MS04-SKT-_仕様変更に伴う品番変更のお知らせ

マイクロスポットライト 標準ソケット (MS04-SKT-_) 仕様変更に伴い、後継品番に切替えさせていただきます。

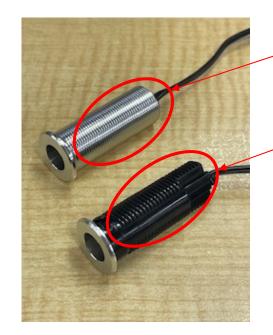
品番	定価(税別)	変更点
MSP-SKT	5,500 円	・ソケット土台部分の素材変更(アルミ→ 樹脂)
		・取り付け板厚に応じて、付属スペーサーを要追加施工
		※対応板厚(1~37mm)に変更はございません

現行仕様(MS04-SKT-S)ソケット土台部分:アルミ

新仕様 (MSP-SKT-S) ソケット土台部分: 樹脂(黒)

施工後、表面の見え方に変更はございません。
